## 改善箇所説明図

## 不具合の内容

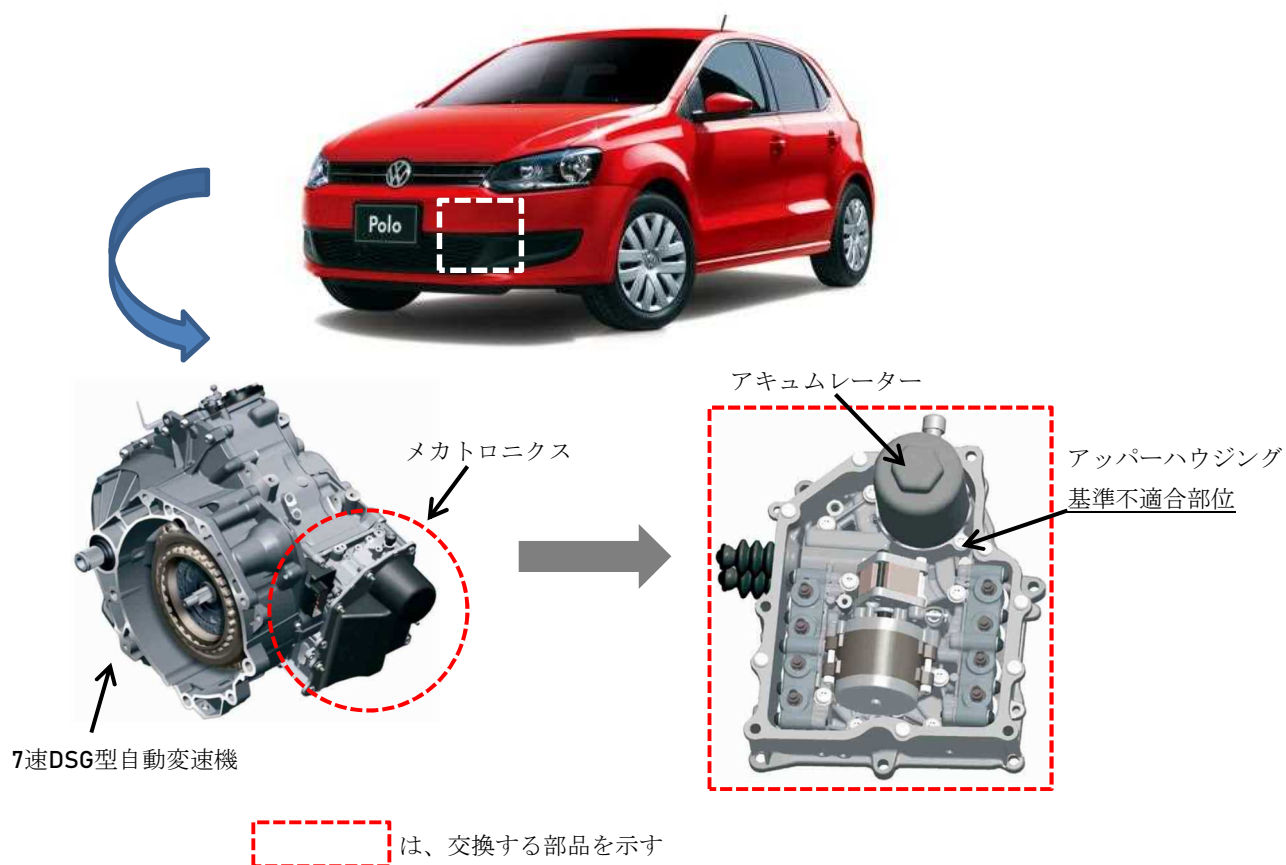
7速DSG型自動変速機のメカトロニクスにおいて、アッパーハウジングのねじ切り加工が不適切なため、耐久性が不足しているものがある。そのため、アキュムレーターの継続的な油圧変化による疲労の蓄積により、アッパーハウジングに亀裂が発生し、油圧が低下して、最悪の場合、駆動力が伝達されず走行できなくなるおそれがある。

全車両、メカトロニクス内のアッパーハウジング製造識別マークを確認し、該当する場合はアッパーハウジングを対策品に交換する。
